浦添市公告第 168 号

都市計画配慮書対象事業（浦添市新一般廃棄物処理施設整備事業）の配置の選定経緯等について

浦添市新一般廃棄物処理施設整備に係わる計画段階環境配慮書 都市計画配慮書対象事業の配置の選定経緯等

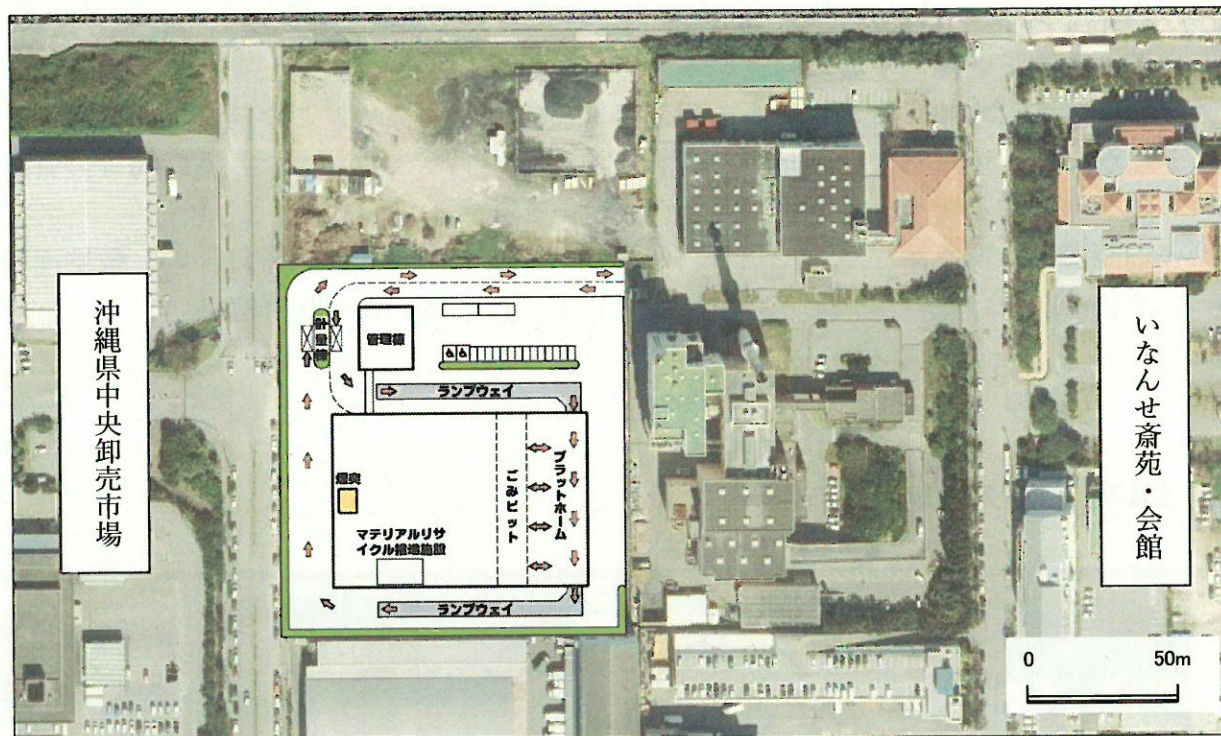
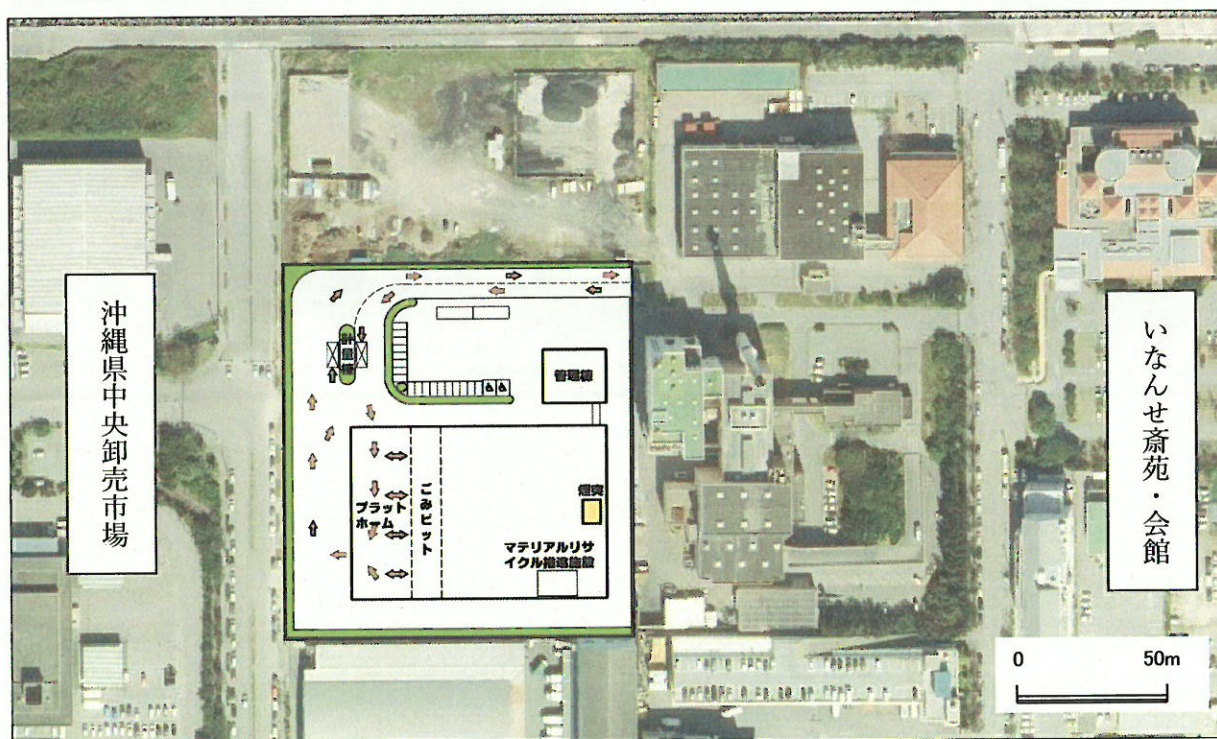
A案は、煙突を敷地西側に設置し、ごみピットを中央卸売市場と離して敷地東側に設置し、ランプウェイの設置が可能なものとなりました。

B案は、煙突を中央卸売市場と離して敷地東側に設置し、ごみピットを敷地西側に設置し、ランプウェイの設置ができないものとなりました。

都市計画配慮書では、悪臭への影響の面で、B案の方がわずかに優れているものの、A案においても環境への影響はほとんどなく、総合評価としては、A案とB案は優劣がつけがたいと評価されました。

この都市計画配慮書を公表して住民説明会を開催し、知事、那覇市長、浦添市長及び一般の意見を求めたところ、後述のような意見がありました。特に悪臭に関しては、中央卸売市場に隣接していることから、ごみピットの配置等に配慮することが求められており、廃棄物運搬車両等の増加に関しては、周辺に立地する施設等の特性を踏まえ、出入口の位置を検討するなど、騒音、振動、人と自然との触れ合い活動の場への影響を可能な限り回避・低減することが求められています。A案は、ごみピットを中央卸売市場から離して敷地東側に設置することで、悪臭による環境への影響に配慮した案となっていることから、施設配置についてはA案をベースとして、都市計画配慮書への意見や公表後の検討結果から、以下の事項をA案に反映することとしました。

- ・廃棄物運搬車両等の増加による周辺への影響を軽減するため、事業実施区域の北側にある「汚物処理場（浦添市衛生センターⅡ）」用地を敷地に加え、敷地の北西側に出入口を追加しました。
- ・周辺における交通渋滞を防止するため、敷地内の周回道路を延長し、廃棄物運搬車両等の待機場所として使用できるようにしました。
- ・廃棄物運搬車両の悪臭対策として、洗車場を設置しました。

- ・現浦添市クリーンセンターは、事業実施区域の北側にある「汚物処理場（浦添市衛生センターⅡ）」用地の一部を草木ヤードとして使用しているため、引き続き、草木ヤードを確保するため、草木ヤードを設置しました。
- ・新施設のごみ焼却方式はストーカ式焼却方式であるため、ごみ焼却に伴い発生する焼却灰、焼却飛灰を敷地内に保管する必要があります。また、不燃物等の資源物を保管するため、資源物ストックヤードを設置しました。
- ・周回道路、洗車場、草木ヤード、資源物ストックヤードの設置に伴い、敷地面積を約 14,000 m²から約 24,000 m²に変更しました。（約 10,000 m²増）
